PROJET D'AMENAGEMENT DU PRE DE LA LONGUIOLLE A ROISSY-EN-BRIE (77)

**ELEMENTS DE REPONSE A L'AVIS DE L'AUTORITE
ENVIRONNEMENTALE SUR L'ETUDE D'IMPACT**

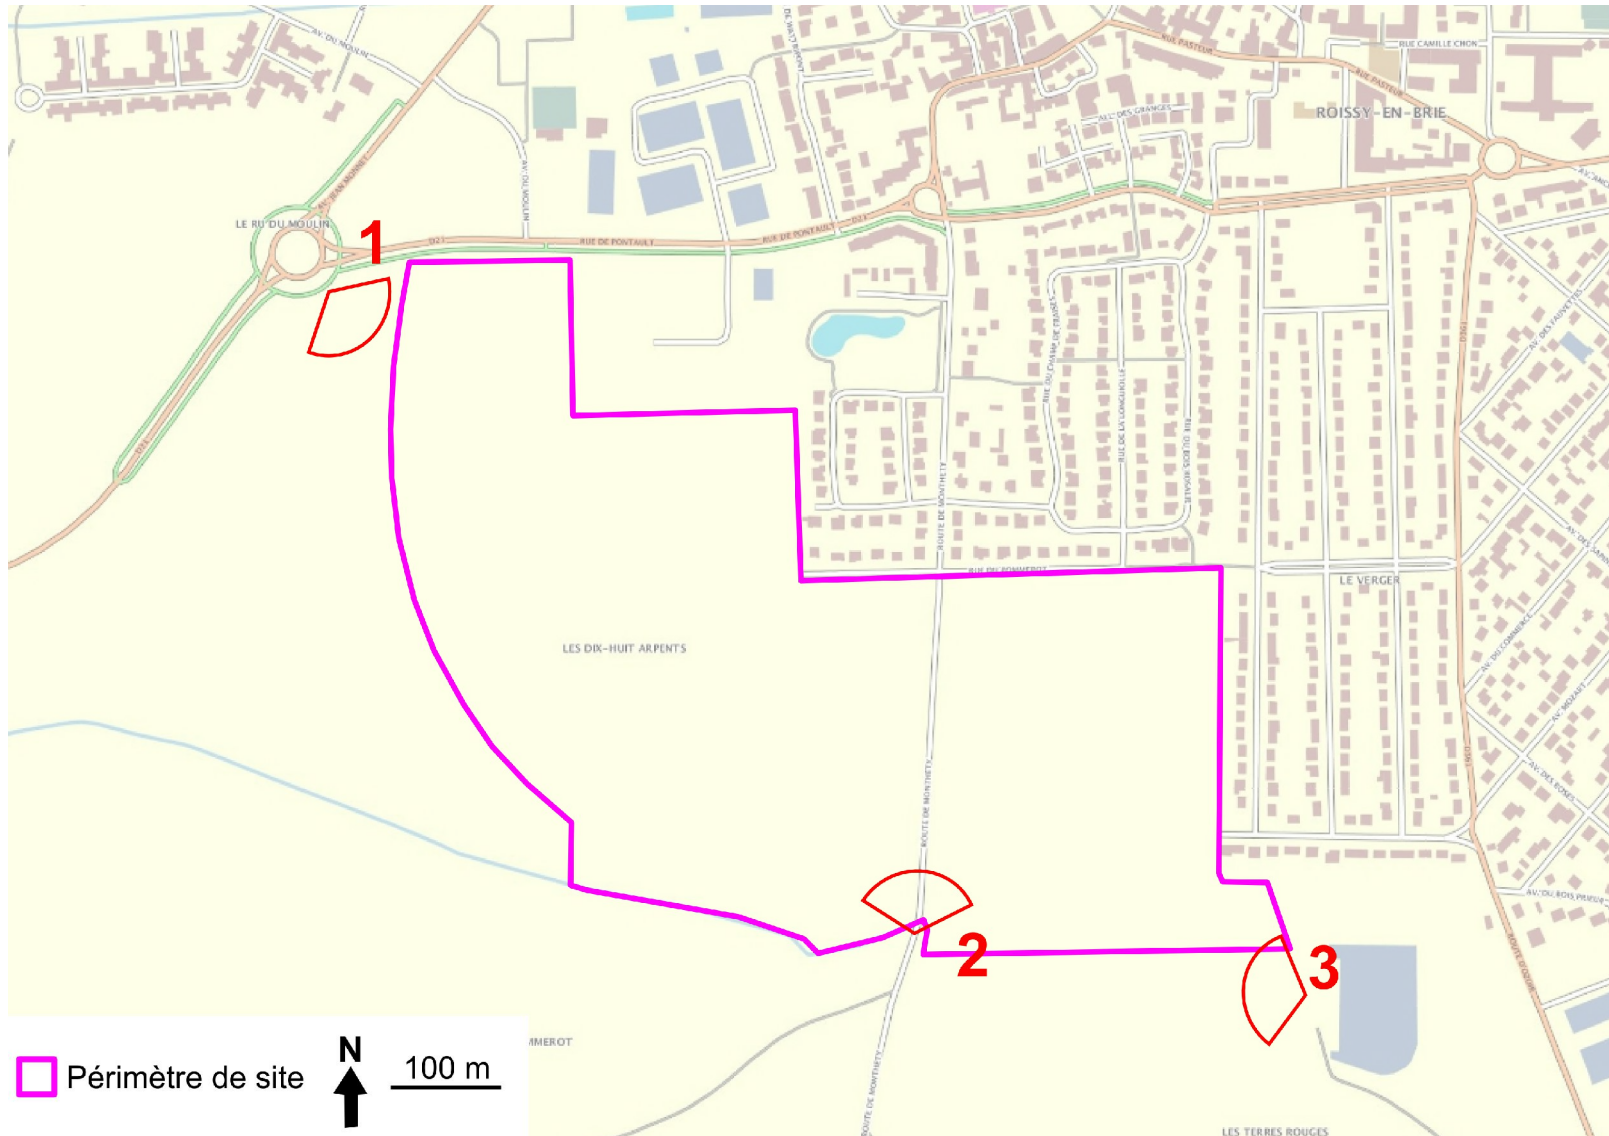
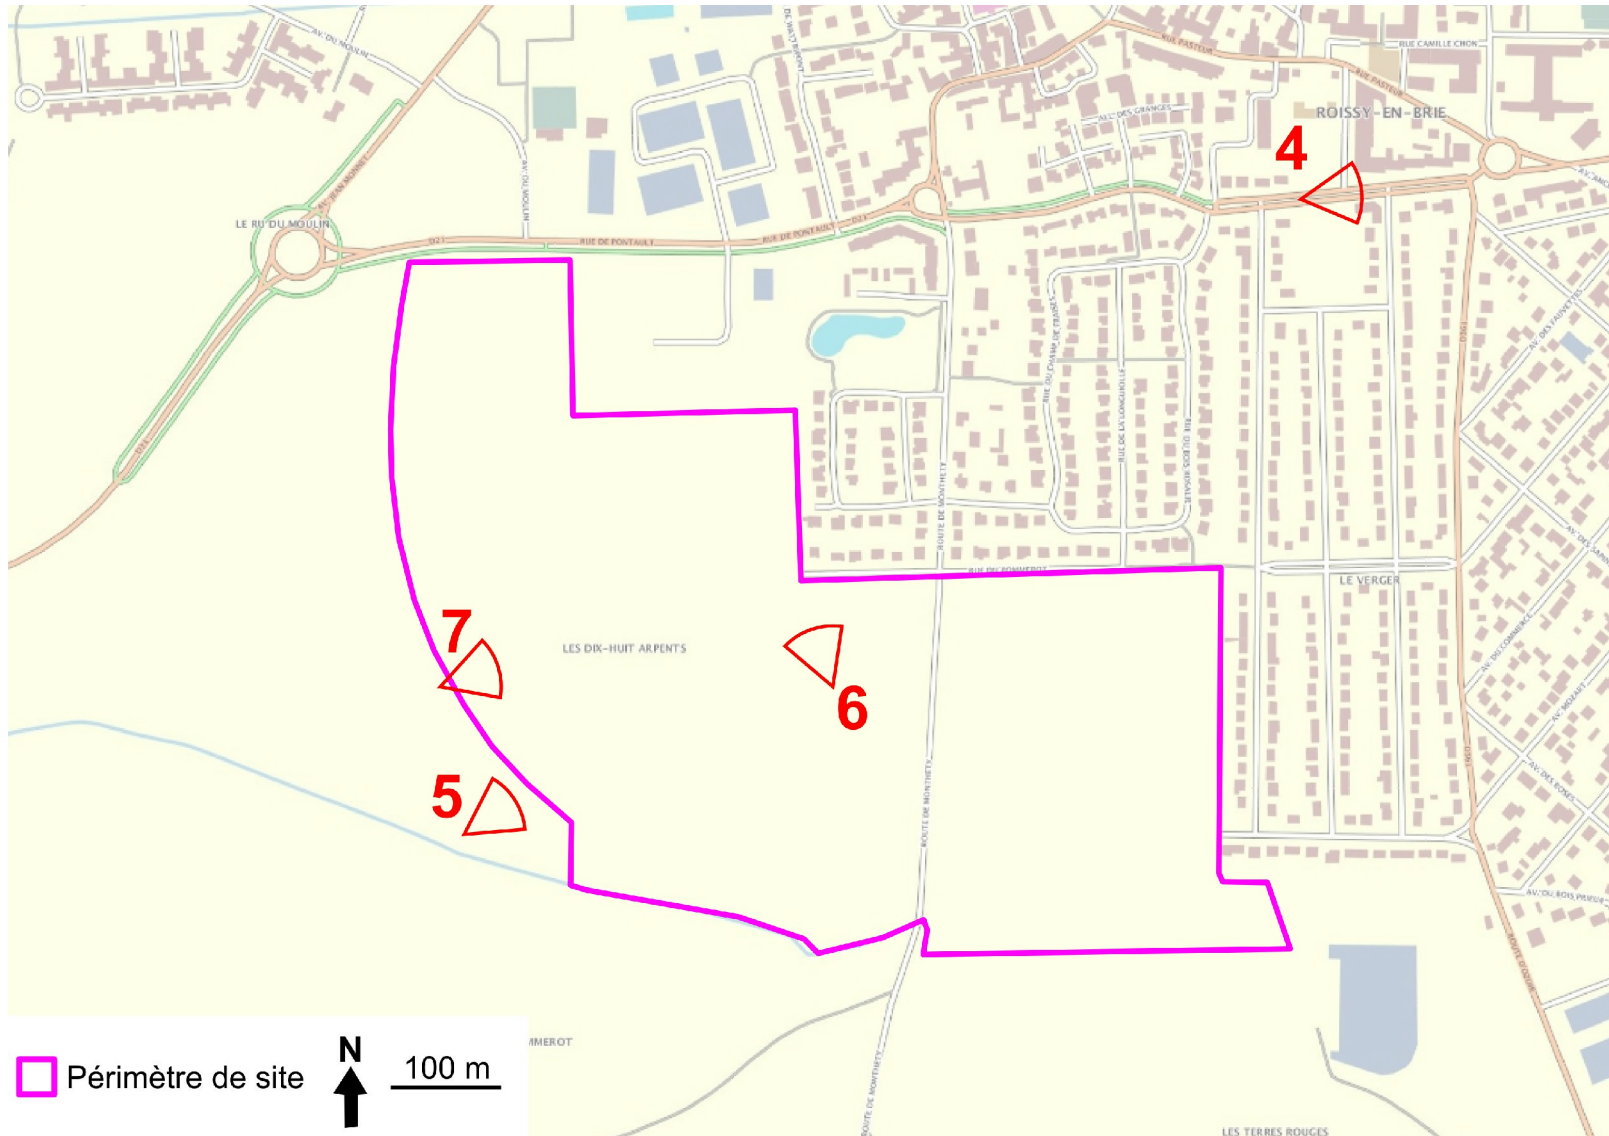
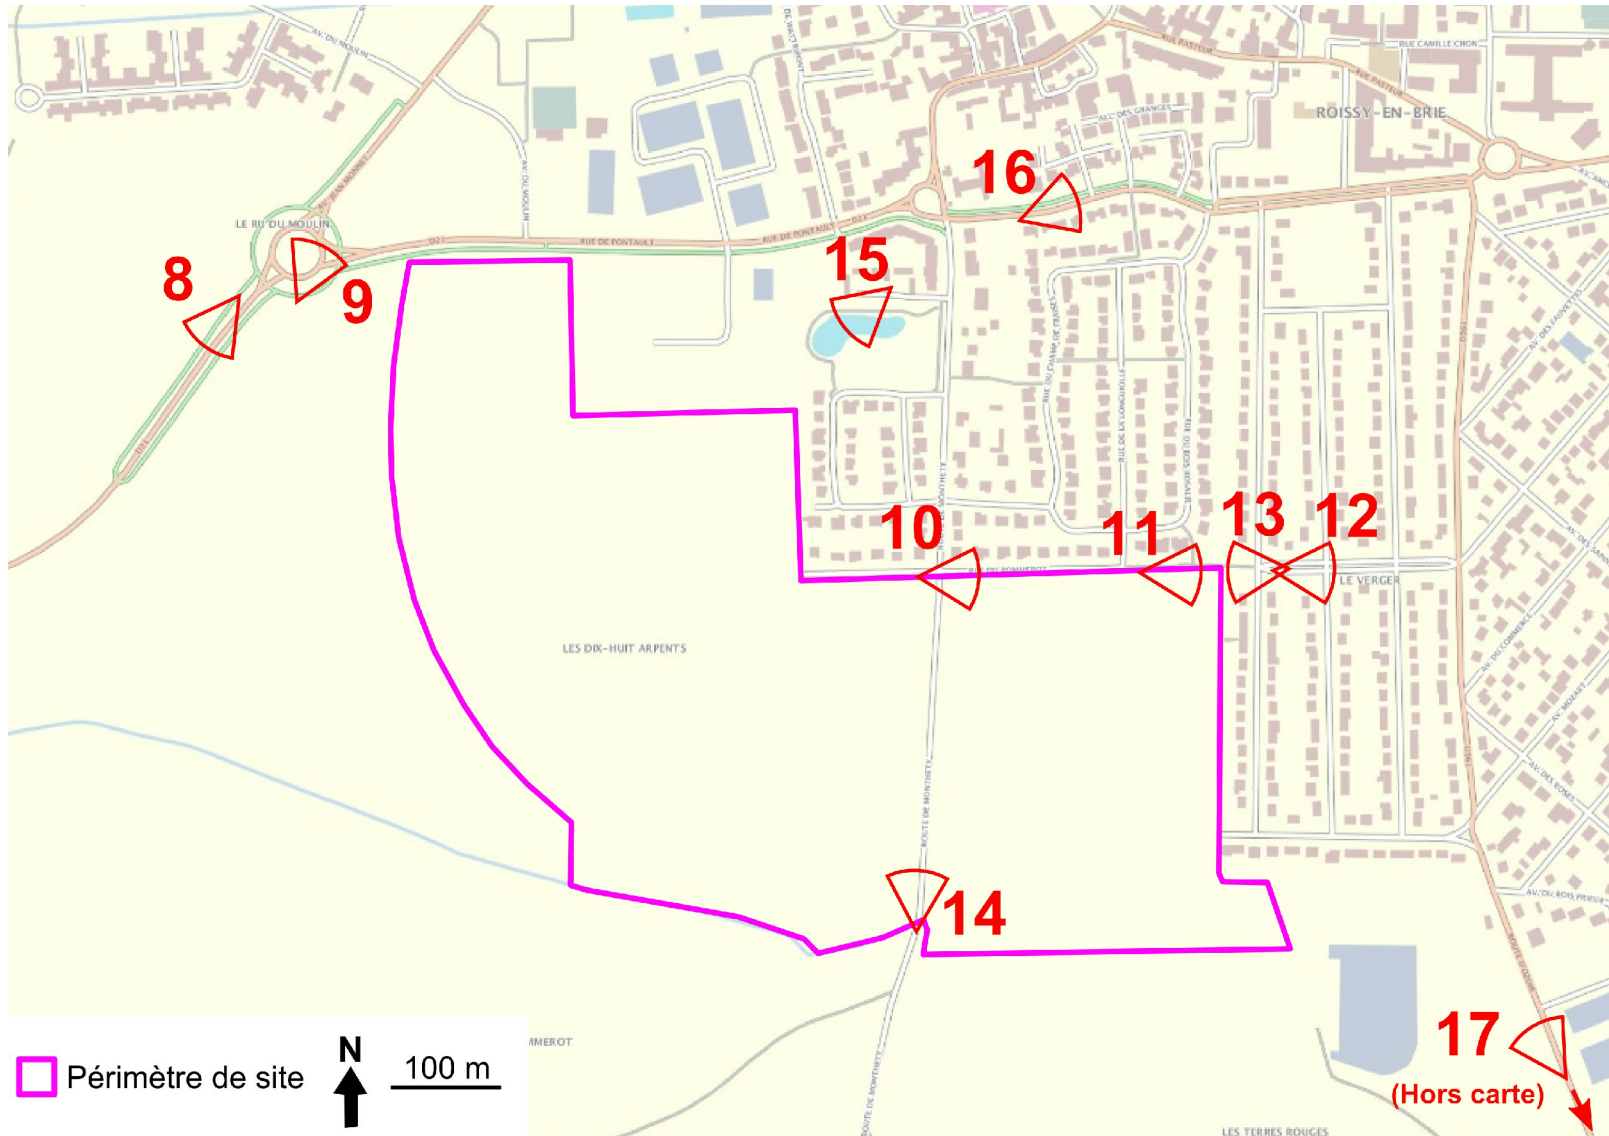
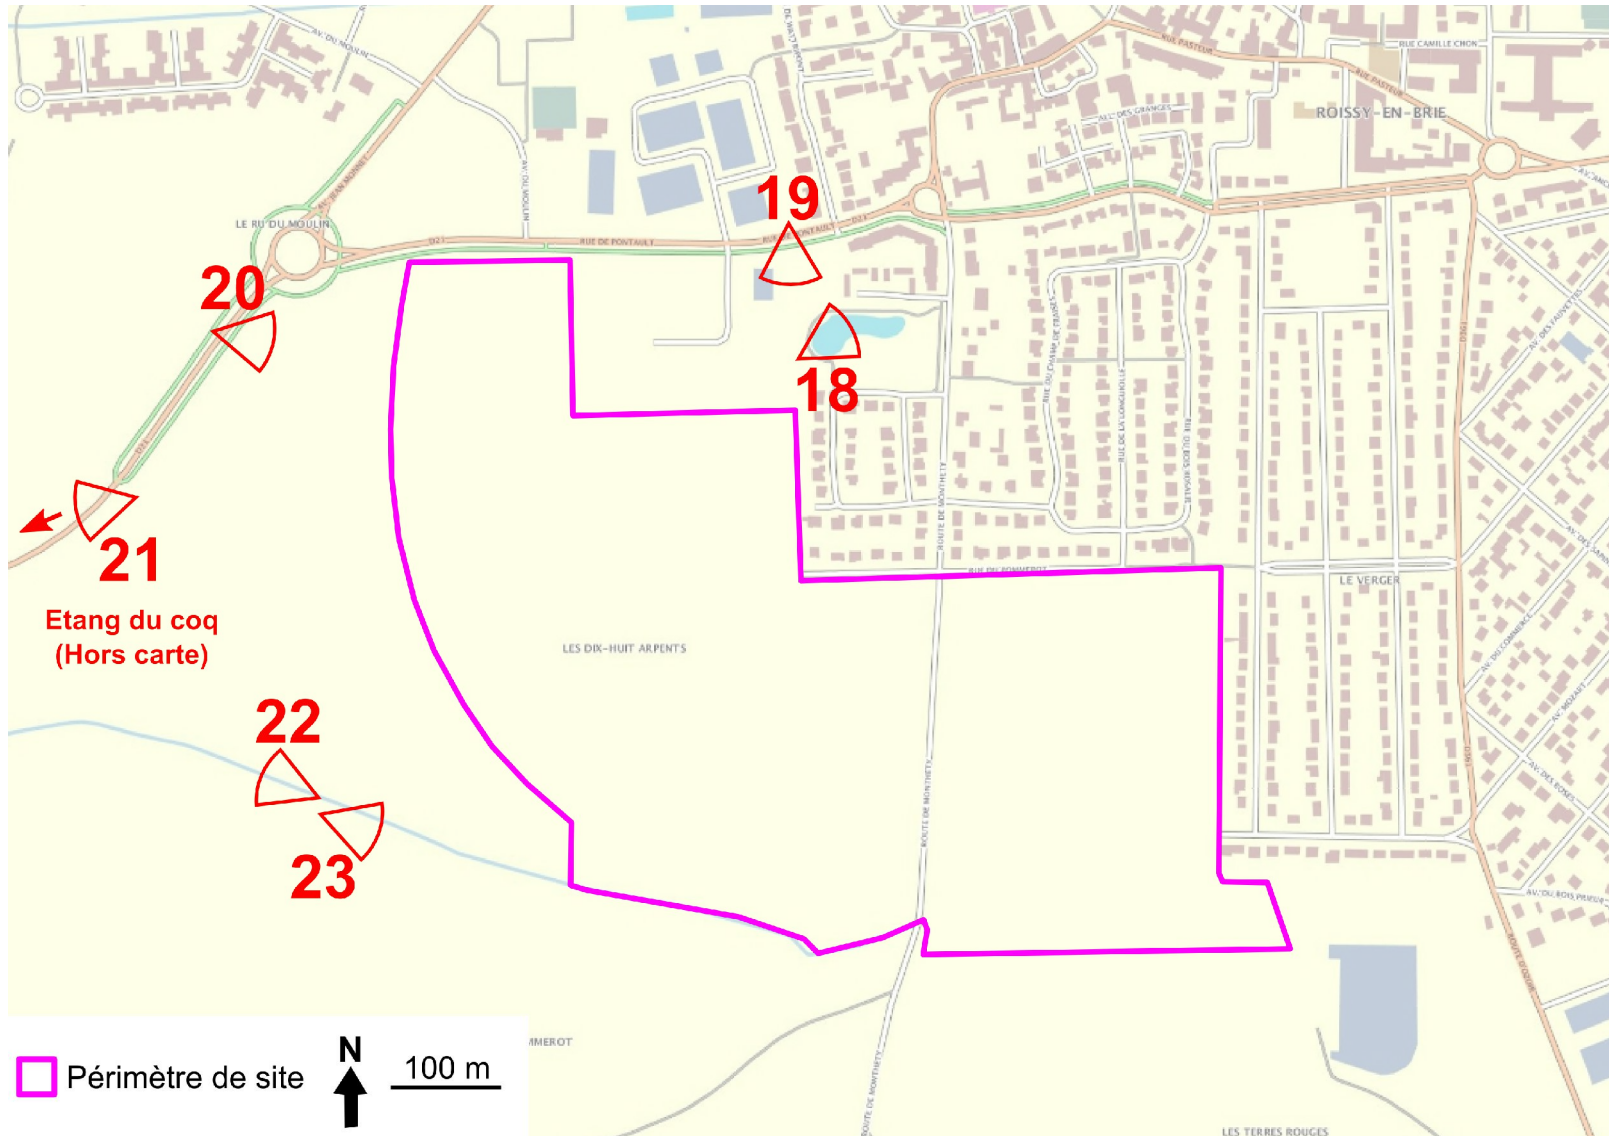
« Une localisation cartographique des prises de vues présentées aurait permis une meilleure appropriation du sujet. »

Les localisations des prises de vue fournies dans le chapitre « Paysage » de l'état initial de l'environnement (illustrations 39 à 42 aux pages 79 à 82 de l'étude d'impact) sont données en annexe de ce document.
